ÚZEMNÍ PLÁN MĚSTA BRNA

Textová část Odůvodnění

Kapitola 18 Rozhodnutí o námitkách (včetně odůvodnění)

Svazek Nc8 *(bez osobních údajů)*

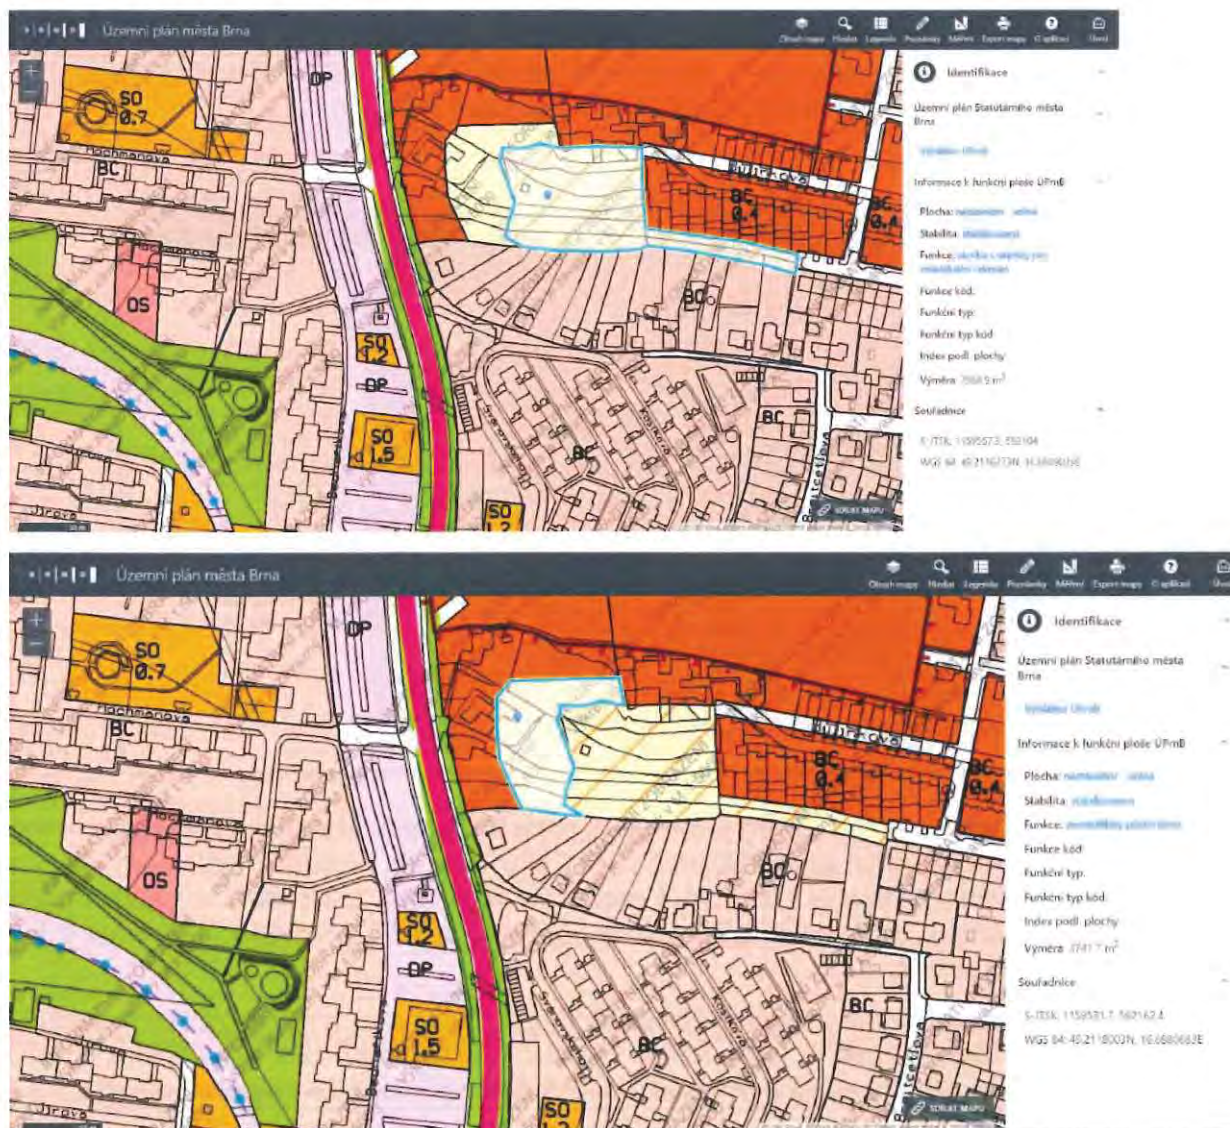
Požaduji, aby návrh (2021) ÚPmB – Lokality Li-21 Chmelnice byl zamítnut v plném rozsahu, navrhovaná změna není v žádném případě přínosná, neboť zásadním způsobem sníží kvalitu bydlení všech obyvatel lokalit dotčených touto uvažovanou změnou, zejména v oblasti životního prostředí a dopravy.

Požaduji dodržení návrhu územního plánu z roku 2020, který plně v souladu s konceptem ÚPmB respektoval existenci stávající plochy zeleně, jako posledního místa přírody v silně urbanizovaném území, zařazením do kategorie Z – Plocha městské zeleně.
